**AVIS RELATIF À LA PROTECTION
CONTRE LES EVENTUELS EFFETS NOCIFS ET NUISANCES
PROVOQUÉS PAR LES RAYONNEMENTS NON IONISANTS
GÉNÉRÉS PAR DES ANTENNES ÉMETTRICES STATIONNAIRES**

Commune : MORLANWELZ - Exploitant : ORANGE

Référence exploitant : 446C1_6 / 30505C1_4 / 40505C1_2 / 50505C1_1

Rapport n° 4707 / 2023

Figure 1 : Vue en plan des lieux de séjour et des points de contrôle

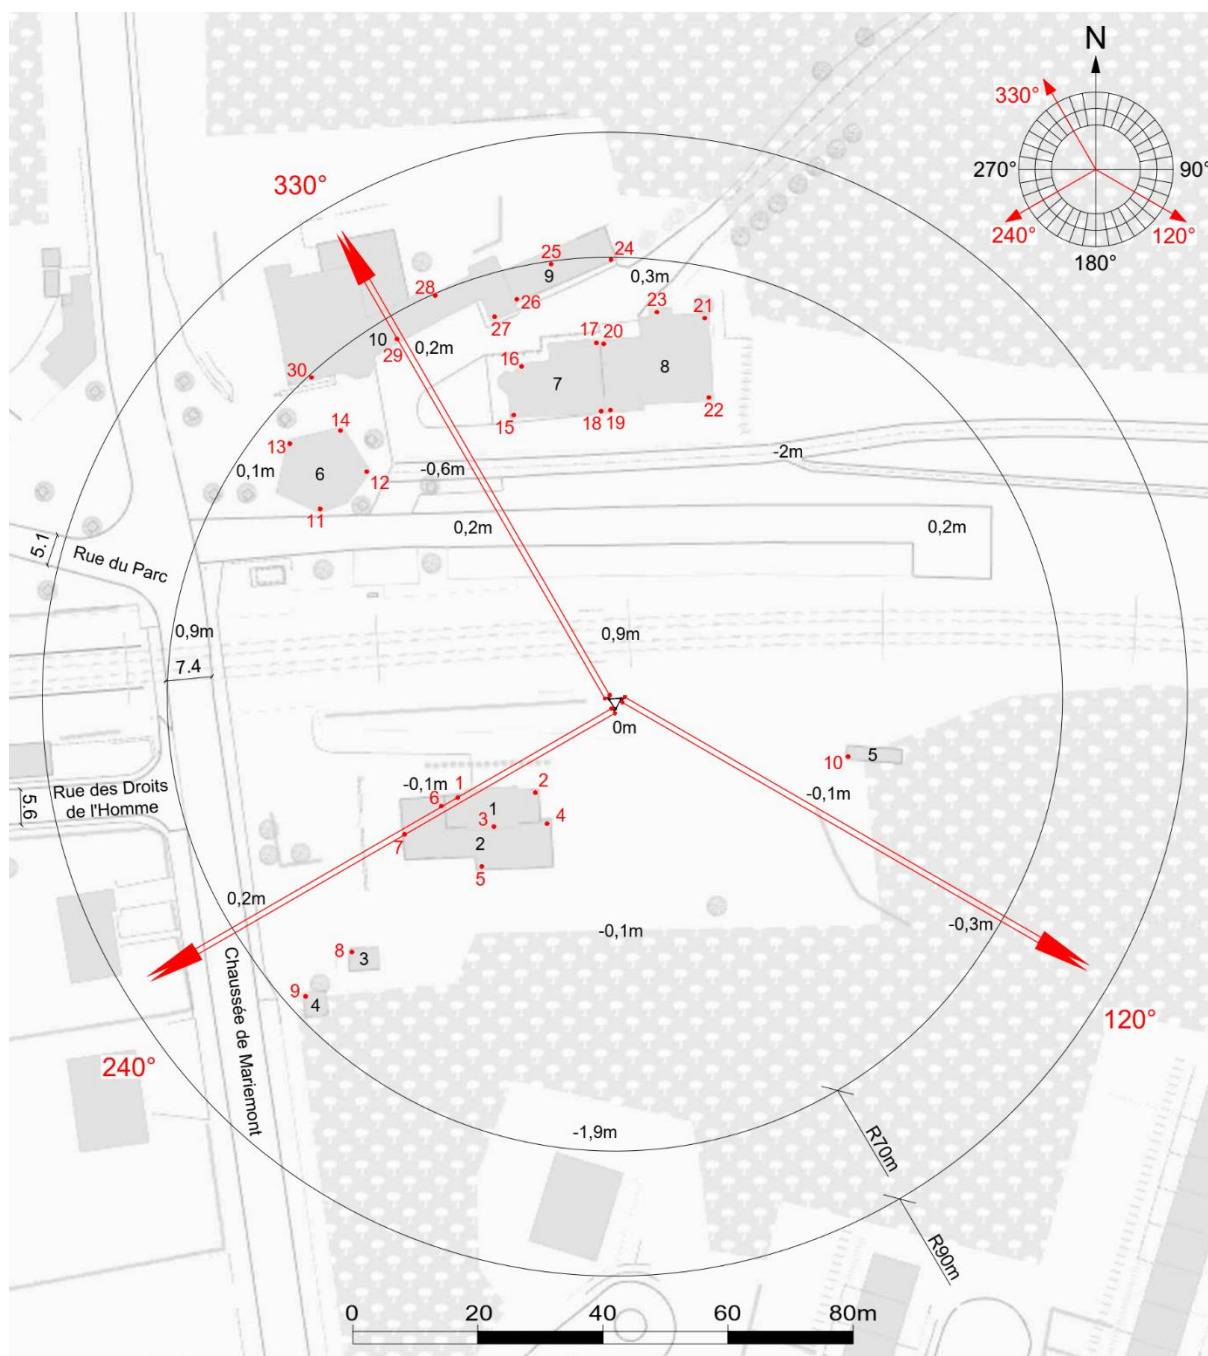
N° point de contrôle	LS	Atténuation (dB)	Indice d'exposition relatif à la limite par installation IE_i
15	LS7	3,0	0,027
28	LS10	3,0	0,024
29	LS10	3,0	0,024
1	LS1	3,0	0,023
30	LS10	3,0	0,023
2	LS1	3,0	0,023
12	LS6	3,0	0,021
16	LS7	3,0	0,019
27	LS10	3,0	0,019
8	LS3	3,0	0,018
3	LS1	3,0	0,018
18	LS7	3,0	0,017
6	LS2	3,0	0,016
11	LS6	3,0	0,016
14	LS6	3,0	0,016
7	LS2	3,0	0,015
9	LS4	3,0	0,014
10	LS5	3,0	0,013
5	LS2	3,0	0,013
26	LS9	3,0	0,012
13	LS6	3,0	0,012
20	LS8	3,0	0,012
17	LS7	3,0	0,012
4	LS2	3,0	0,012
19	LS8	3,0	0,010
25	LS9	3,0	0,010
24	LS9	3,0	0,008
23	LS8	3,0	0,007
22	LS8	3,0	0,006
21	LS8	3,0	0,005

En ce qui concerne les antennes de l'installation mentionnées dans le tableau 1, la distance maximale à laquelle la limite pourrait être atteinte, à l'extérieur, est égale à 85,3 m. S'il n'y a pas de LS à une distance inférieure, les antennes respectent forcément la limite d'immission.

Dans le cas des LS situés à l'intérieur des bâtiments, une atténuation d'obstacle est prise en compte et il en résulte que la distance maximale à laquelle la limite pourrait être atteinte se réduit à 60,4 m.
